Memorando
DSH-366-2024

Asunto: Respuesta al memorando – DEEIA-0363-1406-2024

DIRECCIÓN DE SEGURIDAD HÍDRICA**INFORME TÉCNICO-061-2024**

Comentarios técnicos al EsIA del proyecto denominado
“MASTER PLAN PACORA-CEMENTERIO”

MASTER PLAN PACORA-CEMENTERIO

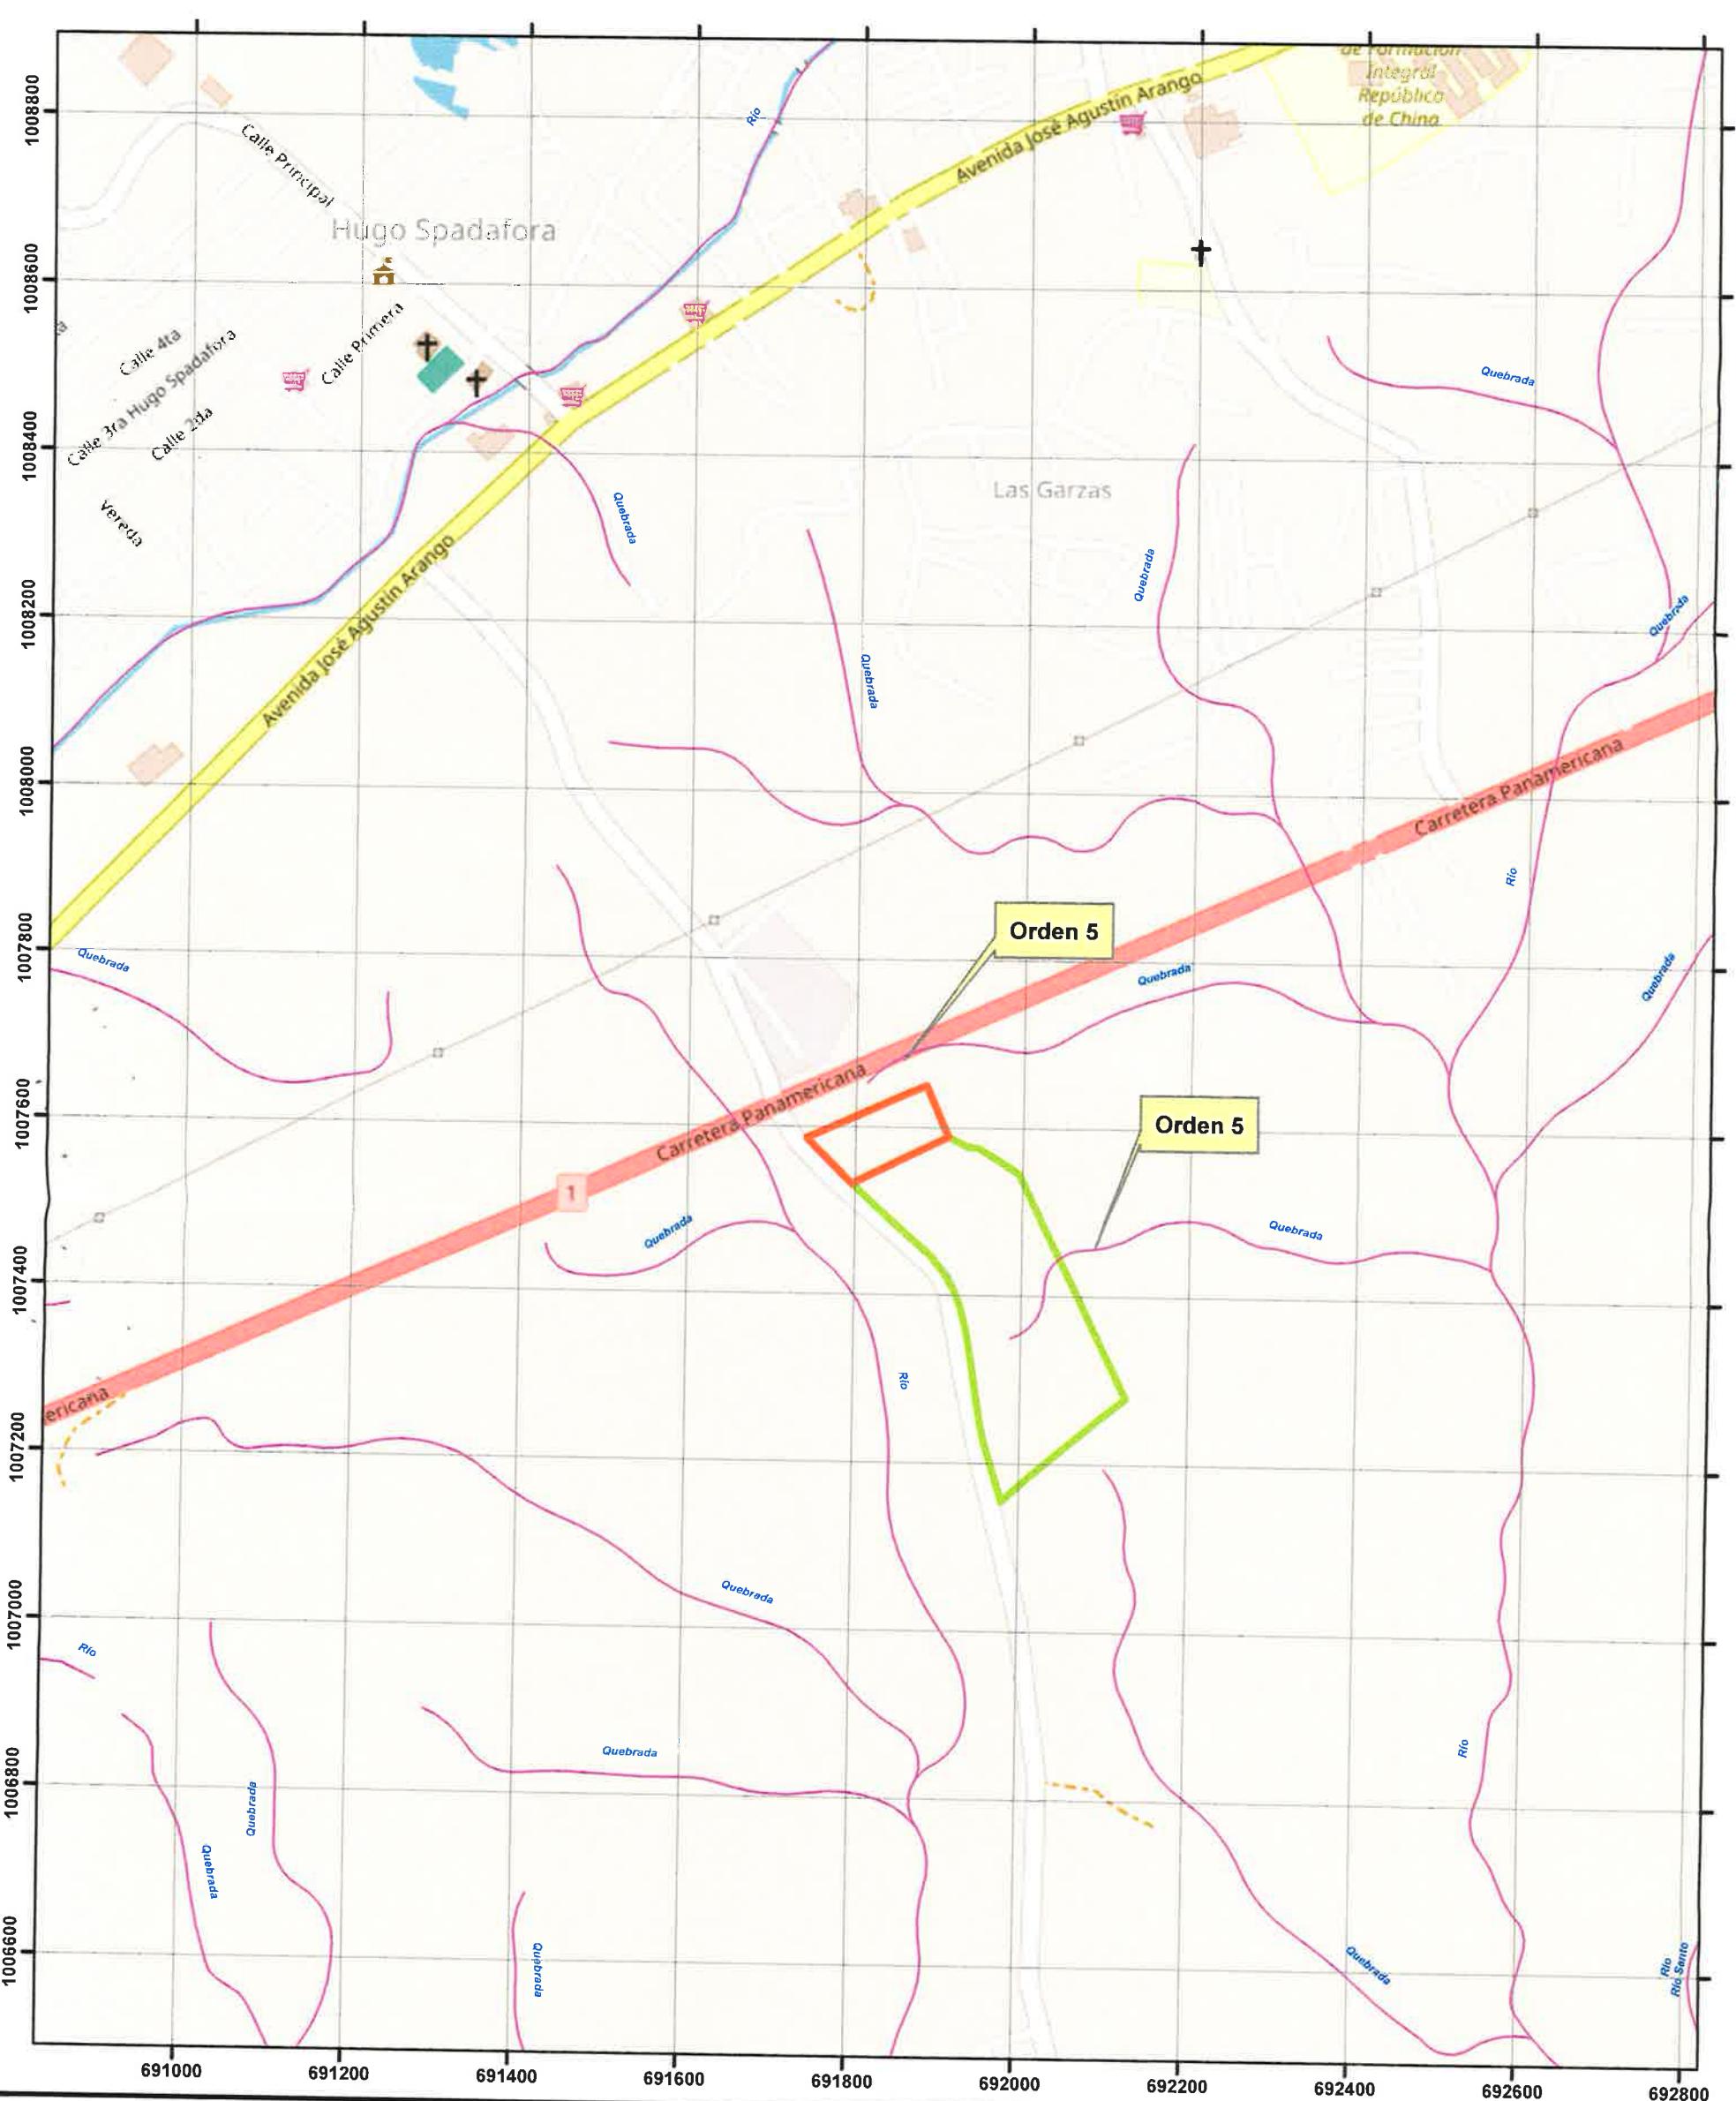
Al momento de elaborar el mapa del proyecto con escala 1:25,000k, se puede observar un cuerpo de agua (quebrada) de orden 5.

En el estudio presentado por el promotor, se especifica que dentro del proyecto no hay presencia de cuerpos de agua superficiales, sin embargo en el mapa adjunto con escala 1:25,000k elaborado por esta dirección, se puede observar una quebrada de orden 5, que deberá ser verificada su existencia por los técnicos de la regional pertinente; de encontrarse una quebrada se deberá respetar la distancia reglamentaria de zona de protección de esta.

- De existir un cuerpo de agua (quebrada de orden 5), se debe cumplir con el numeral 2 del artículo 23 de la Ley No.1 de 3 de febrero de 1994 "Por el cual se establece la Legislación Forestal en la República de Panamá y dictan otras disposiciones", queda prohibido el dañar o destruir árboles o arbustos en áreas que bordean nacimientos de agua en terrenos planos en un radio de cien (100) metros. Adicional, el promotor debe dejar a ambos lados de las fuentes hídricas una franja de bosque igual o mayor al ancho del cauce, que en ningún caso será menor de diez (10) metros, medidos de la parte superior del talud hacia dentro del proyecto.
